IL GRAB ALTERNATIVO

Proposta di alcune modifiche al percorso di ciclovia turistica per rafforzare la rete di mobilità alternativa per tutti

Rafforzare la connessione centro/luoghi periferici

PIANO DI UTILIZZAZIONE DI VILLA ADA

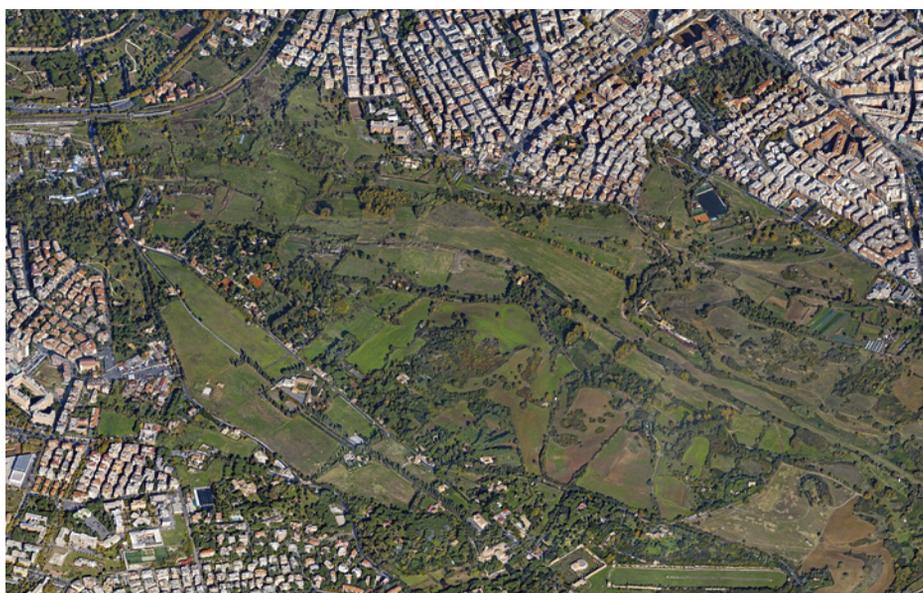
Come si evince dalla Tavola di piano e dal testo delle *Norme tecniche d’attuazione*, in Villa Ada non sono previsti percorsi ciclabili, ma percorsi storici, didattici o sentieri. Inoltre non si possono fare movimenti di terra che alterino la morfologia; per la vegetazione è previsto solo il restauro conservativo e la riqualificazione delle pinete. L’intera Villa è soggetta a vincolo paesaggistico ed archeologico e a specifici vincoli su alcune parti⁸.

Oggi l’uso della bicicletta è tollerato, sui sentieri esistenti, ma **la Villa non può avere nuovi percorsi dedicati alle biciclette**, anche considerata la sua morfologia, né può essere alterata.

Fig. 55 - Il progetto di sistemazione del parco archeologico. Planimetria generale.

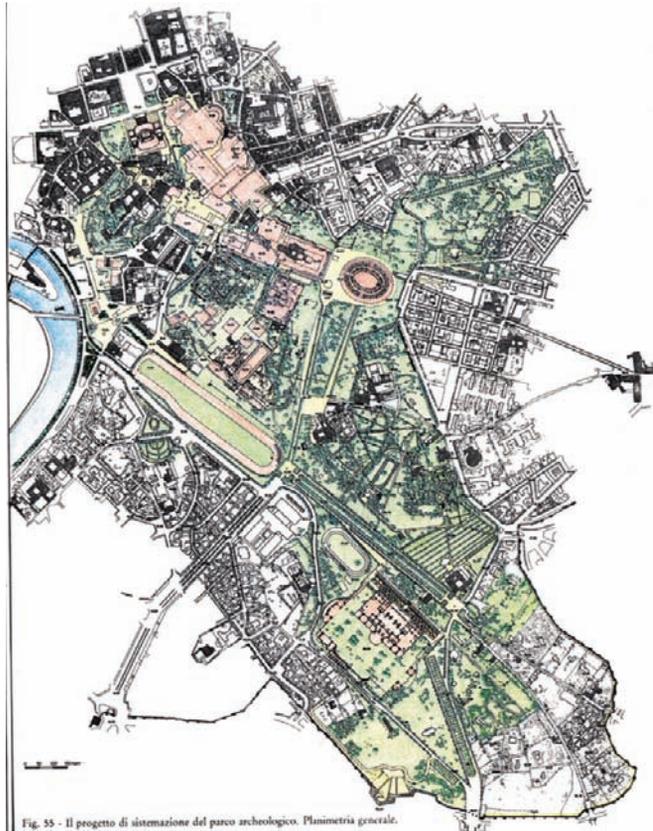
L’attraversamento con la ciclovía dell’area archeologica centrale, proponendo di fatto una infrastruttura rettilinea sulla via dei Fori, oltre a pregiudicare totalmente i progetti della possibile riconnessione storico archeologica di importanti preesistenze dei Fori imperiali e del Foro Romano, ostacola la lettura di quel “palinsesto di paesaggi stratificati”⁹ che identifica universalmente la più grande Area Archeologica del mondo quale “centro direzionale dell’antica Roma” (così come riportato dalla rivista “Casabella”¹⁰). La specificità di Roma impone scelte indirizzate a valorizzare al meglio il patrimonio culturale, attraverso la capacità di raccontare i diversi elementi che hanno determinato la stratificazione storica e il paesaggio. La mancata soluzione per un assetto adeguato della Via dei Fori Imperiali, a 150 anni da Roma Capitale, sarebbe aggravata dal passaggio della ciclovía che, ben lungi dal rappresentare il “sogno di Cederna”,

consoliderebbe comunque l'uso della strada, allontanando una fruizione effettiva degli spazi pubblici dell'antichità, come solo a Roma può accadere.

Inoltre, nella versione ufficiale, all'altezza dell'area del Colosseo, la ciclovia attraversa la zona archeologica nello spazio fra il Colosseo, l'Arco di Costantino e la Meta Sudans, con una vera sovrapposizione/invasione di un ambito archeologico. Questa narrazione sbagliata degli spazi archeologici è davvero improponibile. Si auspica che i vincoli presenti siano fatti valere per evitarla.

GRAB ALTERNATIVO: schema di circuito modificato

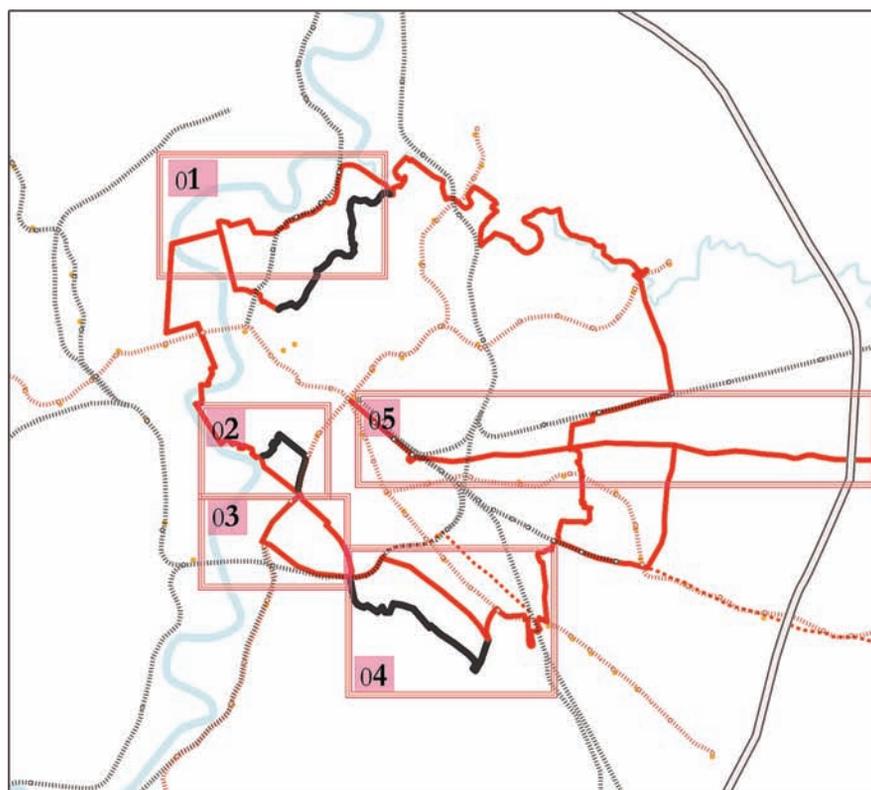
01 Alternativa che non impatta sulla Villa Ada e valorizza un percorso nuovo. Il percorso proposto costeggia la Moschea, raccordandosi direttamente all'asse di via Guido Reni, confermando il percorso del Grab del tratto successivo.

02 Alternativa all'attraversamento dell'*area centrale archeologica* ritenuto poco sostenibile: Lungotevere, via Petroselli, via dei Cerchi, Caracalla.

03 Ampliamento del percorso del Grab, verso la Piramide Cestia e il circuito lungo le Mura Aureliane. Lo scopo dell'ampliamento mira a valorizzare anche altri luoghi di interesse storico archeologici.

04 Alternativa: all'attraversamento dell' Appia Antica e di valle della Caffarella. Circuito da Porta San Sebastiano delle Mura Aureliane, via Latina (liberata su un lato dal parcheggio), passerella ponte ferrovia, via Latina o percorso che costeggia la Valle della Caffarella nella seconda parte fino a via Appia Nuova, Tombe Latine. Valorizzazione dell' antica via latina. Possibili deviazioni verso Acquadotti, Tor Fiscale, parco degli Acquadotti.

05 Alternativa: realizzazione della pista Lineare ad Est, dalla stazione Termini fino a Gabi, molto richiesta dai cittadini ed in parte finanziata dal MIT, alla scoperta dei luoghi ad Est, parchi, quartieri, campagna. Utilissima per la mobilità sostenibile di quartieri poco serviti, utilissima per collegare centro periferia. Valorizzazione parchi come Sna Viscosa, Tiburtino, Centocelle, Somaini e la campagna. Ciclovìa che punta a scoprire i beni culturali, diffusi sul territorio comprendendo nel Grab anche circuiti solitamente considerati periferici.
